Service Bulletin

BETR.
Stuurwielbout
760 GLE

Dit Service Bulletin brengt een wijziging aan in het Servicehandboek Volvo 760 GLE, pagina 6:31, handeling F8.

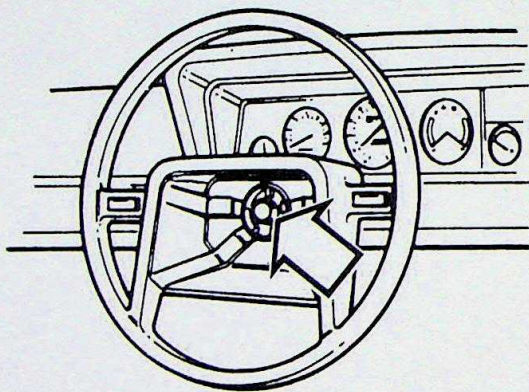
Gewijzigd aanhaalmoment voor stuurwielbout

Het aanhaalmoment voor de stuurwielbout is in 32 ± 4 Nm ($3,2 \pm 0,4$ kgm) gewijzigd.
